改善箇所説明図

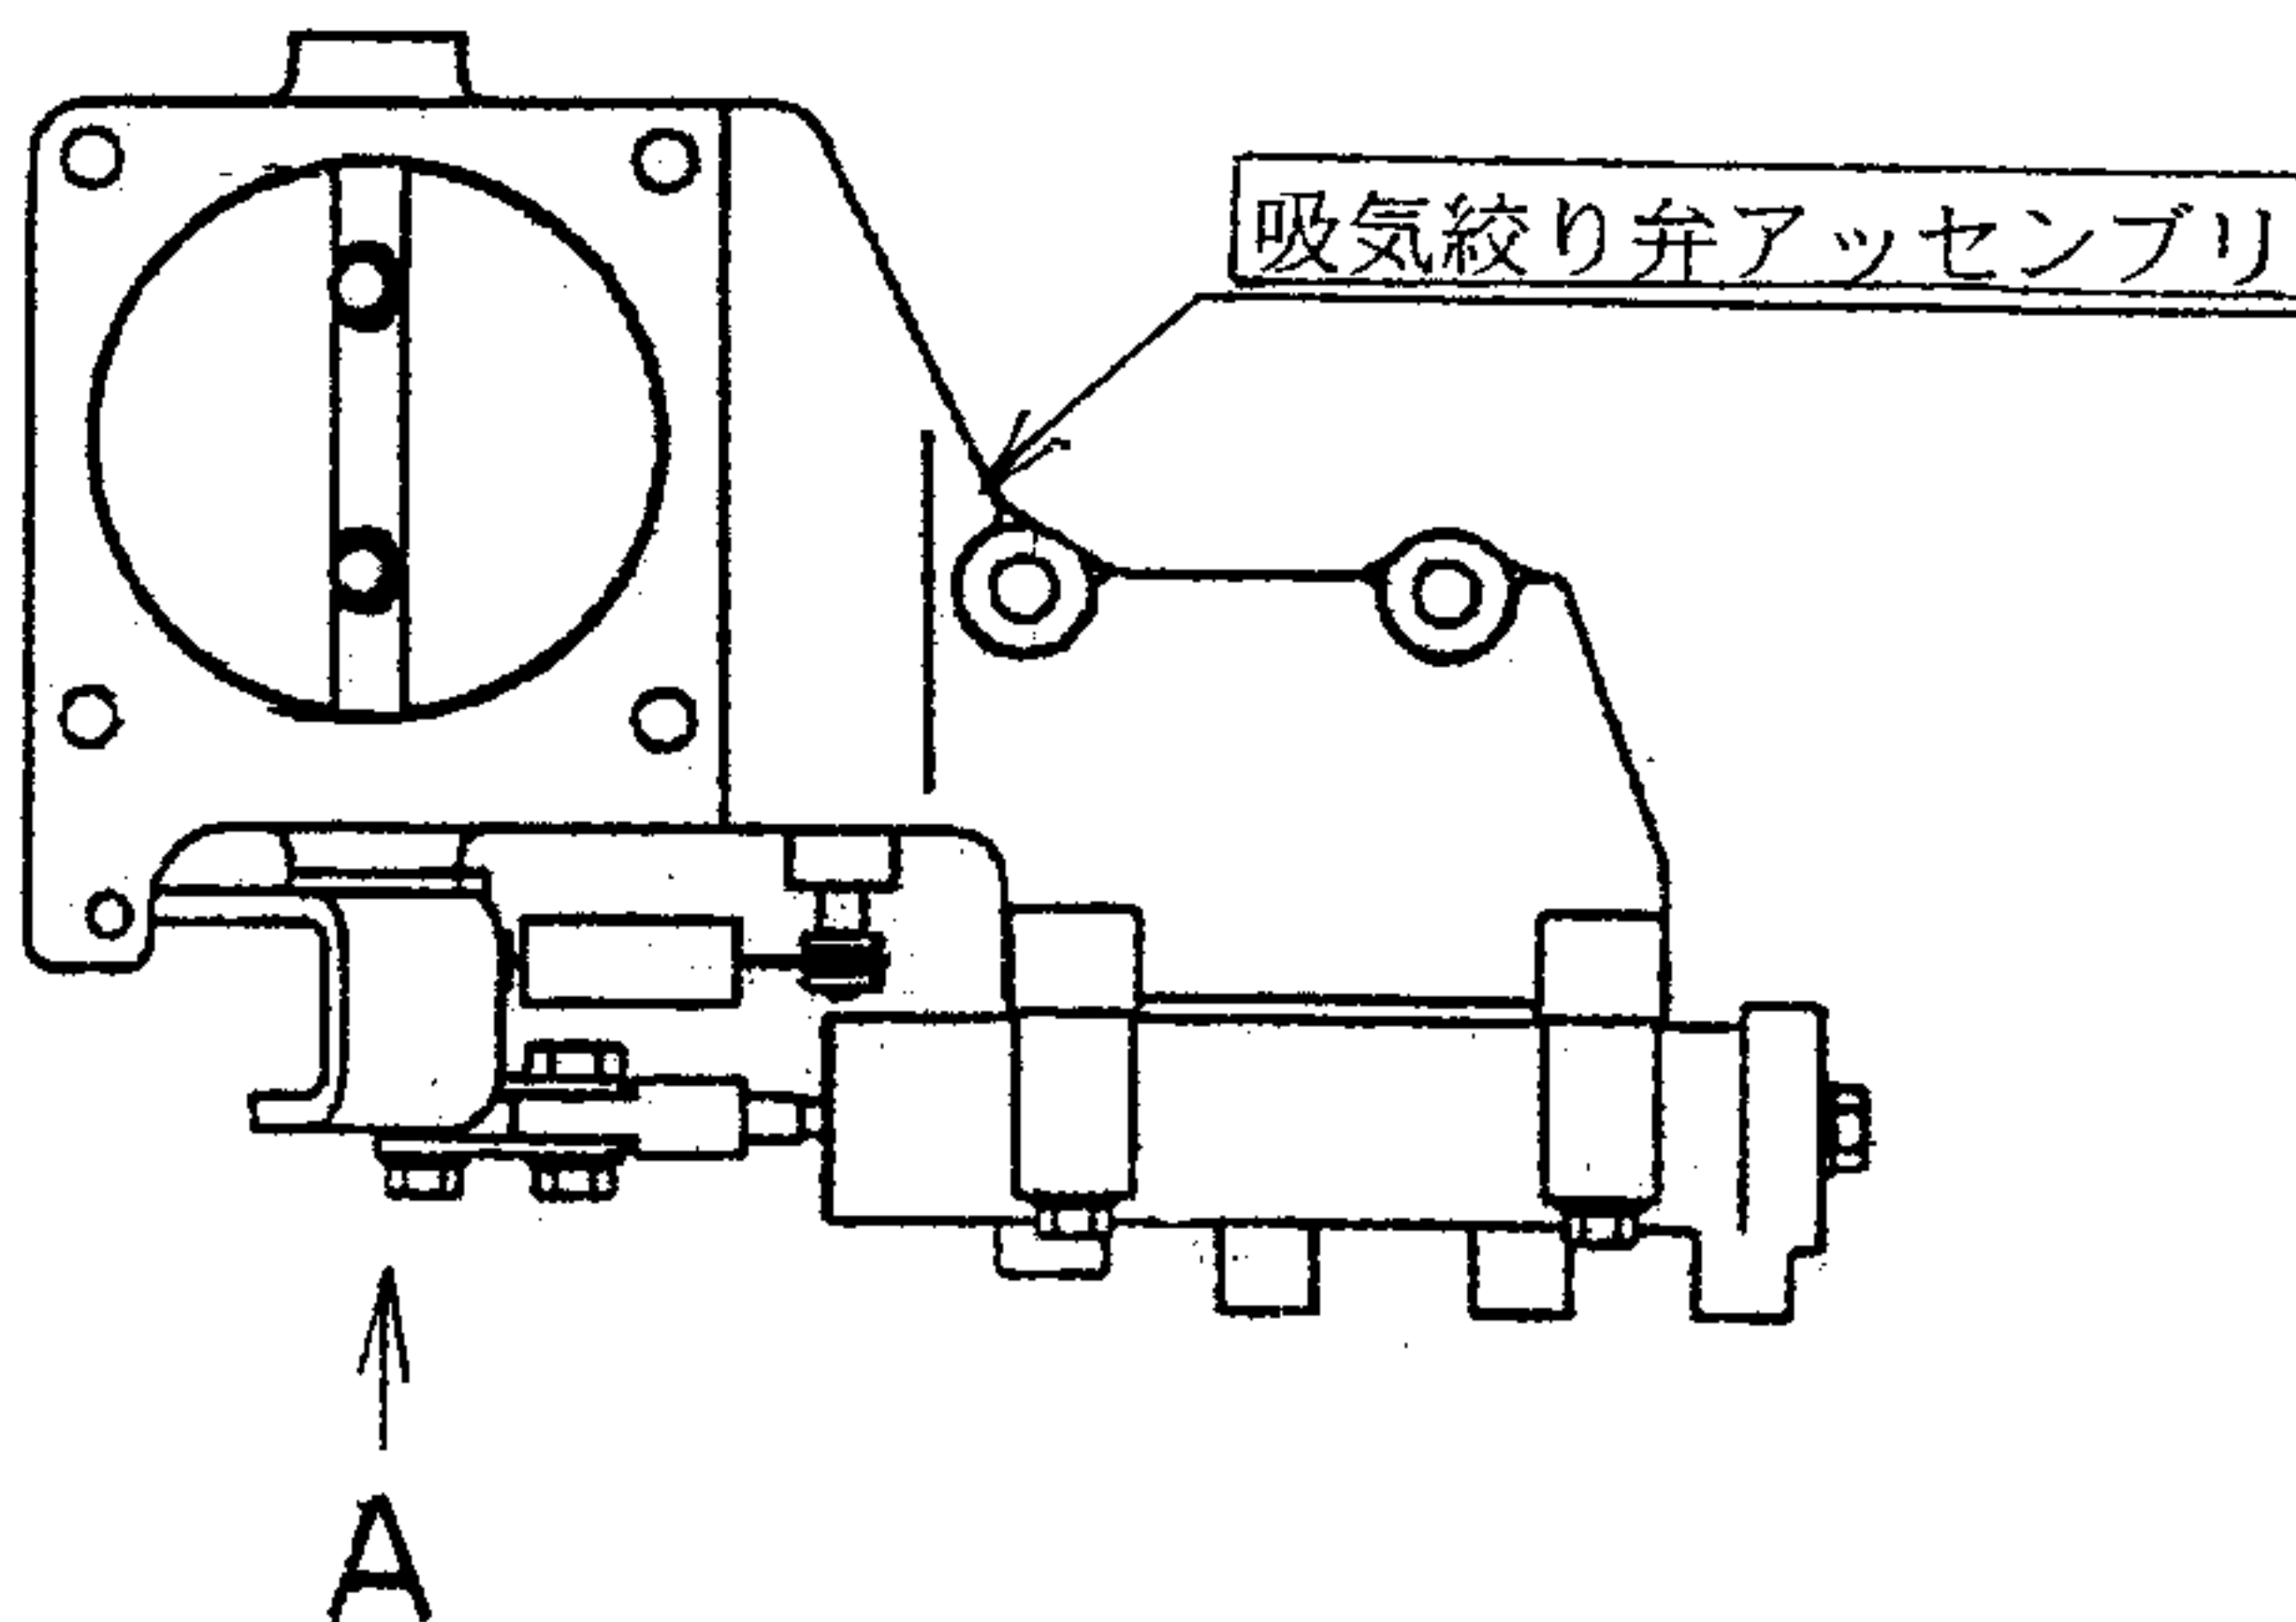
基準不適合発生箇所

原動機の排気ガス再循環装置において、排気ガスの吸気側への戻し口の位置が不適切なため、吸気絞り弁内部に温度差が生じることにより、バタフライバルブとバルブケースが干渉し、バタフライバルブの開閉が円滑でなくなり原動機の回転が不安定となり、最悪の場合、バルブが閉じたままとなることから、原動機が停止し、再始動ができなくなるおそれがある。

全車両、当該吸気絞り弁アッセンブリを対策品と交換する。

注：[]内は対策部品を示す。

識別：吸気絞りバルブ本体に黄色ペイントを塗布する。
